**OGGETTO: [ID: 9056] Procedura di Valutazione di Impatto Ambientale ai sensi dell'art.23 del D.Lgs 152/2006 relativa al progetto “Parco Eolico Emilia” da realizzarsi nei Comuni di Monterenzio (BO), Casalfiumanese (BO), Castel Del Rio (BO), Castel San Pietro Terme (BO). Progetto PNIEC. Proponente: EMILIA PRIME S.r.l.**  
**Parere della Regione Emilia-Romagna**

**OGGETTO: R.D.L. 3267/1923 VINCOLO IDROGEOLOGICO: PROCEDURA DI VALUTAZIONE DI IMPATTO AMBIENTALE RELATIVA AL PROGETTO "PARCO EOLICO EMILIA" PER LA PARTE DA REALIZZARSI IN COMUNE DI MONTERENZIO –RICHIESTA DI INTEGRAZIONI**

Figura 6: tracciato della strada comunale Via Collina in blu, sovrapposta a cartografia geologica

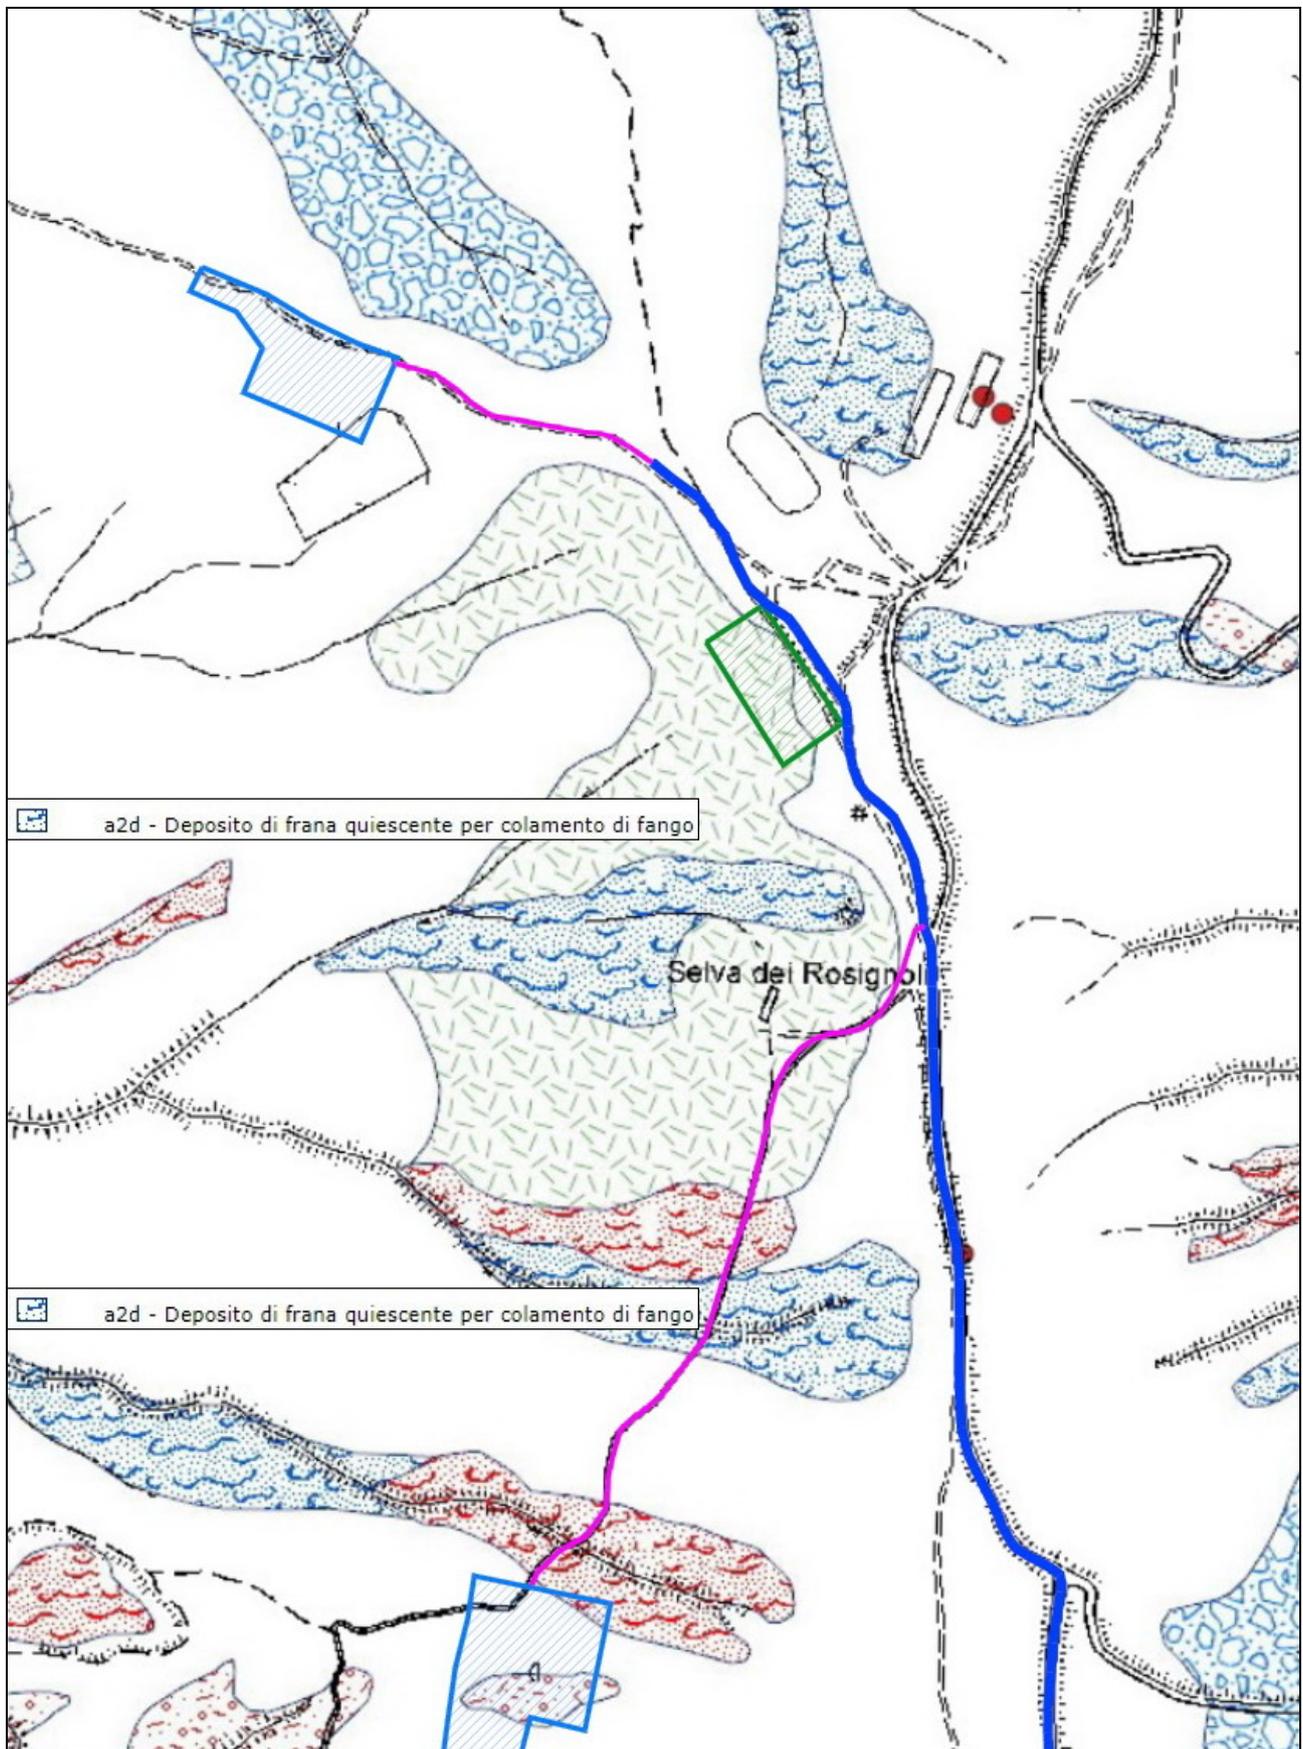
- b. l'interferenza dei dissesti cartografati con la Via Collina scelta come tracciato per il trasporto degli aerogeneratori e proponga le scelte progettuali necessarie al loro consolidamento;

- b. l'interferenza dei dissesti cartografati in *figura 6* che segue con la Via Collina scelta come tracciato per il trasporto degli aerogeneratori e proponga le scelte progettuali necessarie al loro consolidamento;

Figura 6: retinato in azzurro il corpo di frana attivatosi il 06/02/2023 che interessa la viabilità su cui si progetta la linea 36 kV in progetto

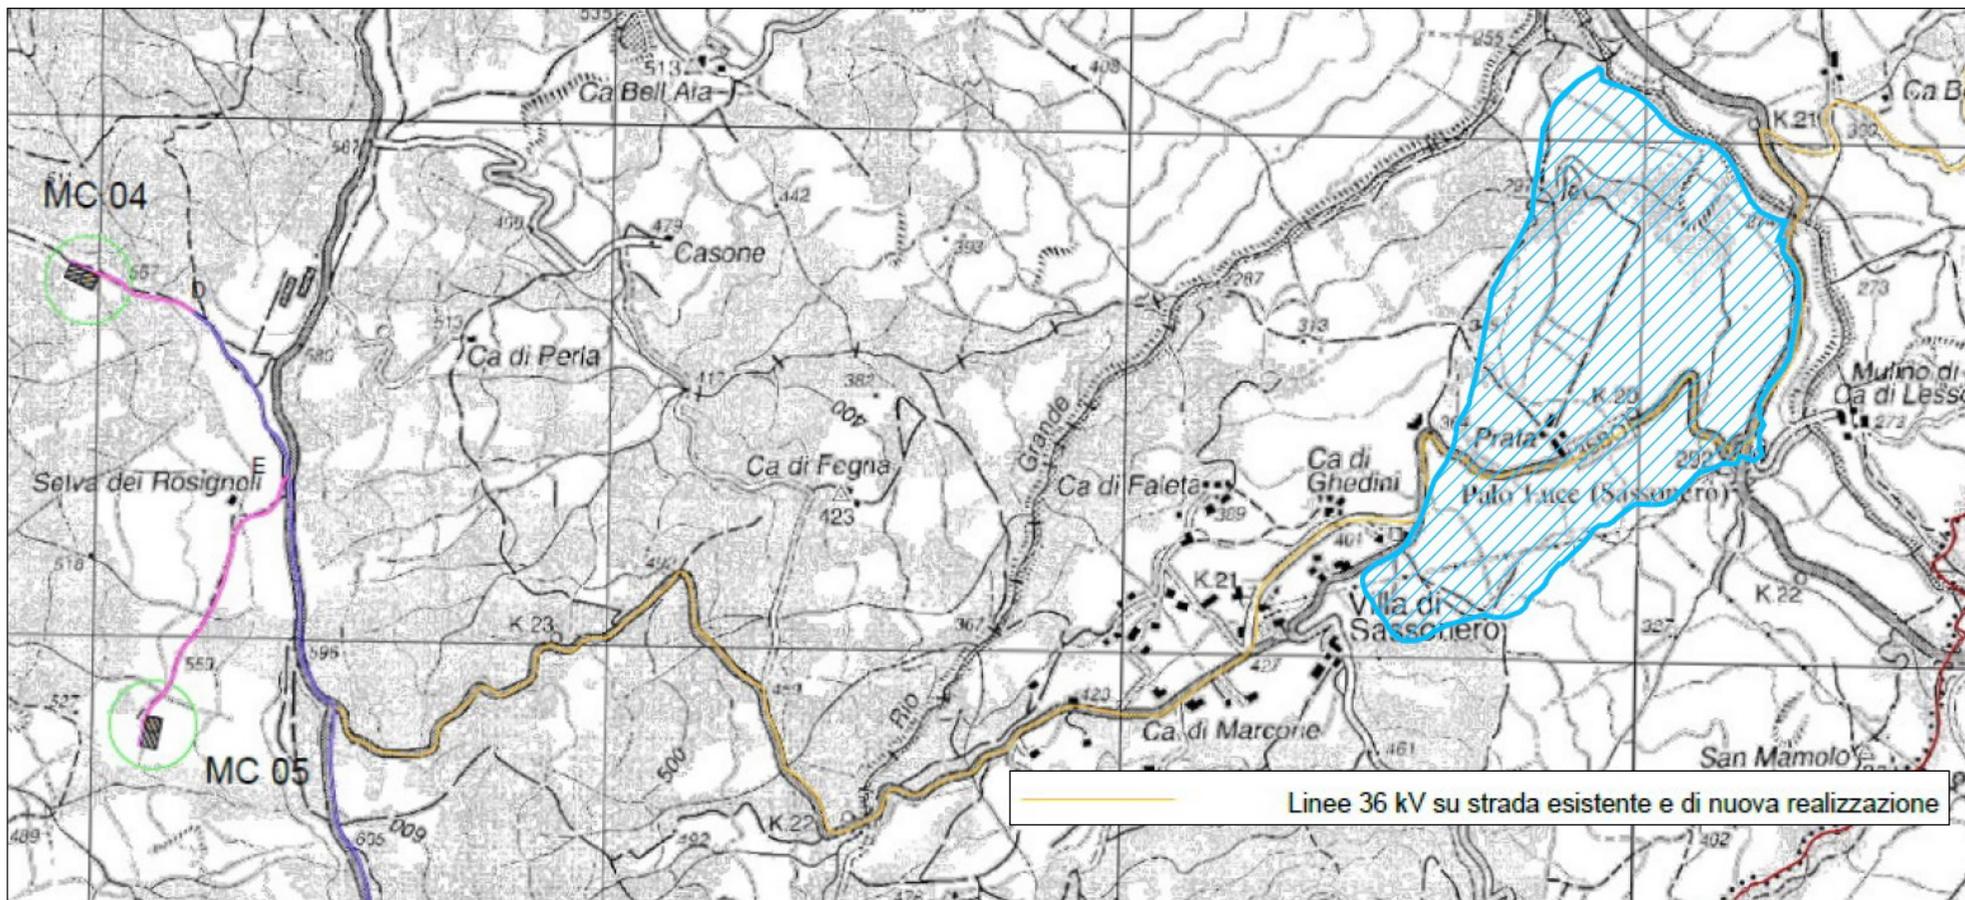
- c. l'interferenza del dissesto cartografato in figura 7 che segue con la linea elettrica interrata 36 kV di collegamento degli aerogeneratori con la Stazione Elettrica della RTN;

- la linea elettrica interrata 36 kV di collegamento degli aerogeneratori MC 04 ed MC 05 con la Stazione Elettrica della RTN è progettata su una viabilità interessata dal corpo di frana attivatosi il 06/02/2023 (si veda *figura 7* che segue);

- c. l'interferenza del dissesto cartografato in *figura 7* che segue con la linea elettrica interrata 36 kV di collegamento degli aerogeneratori con la Stazione Elettrica della RTN;
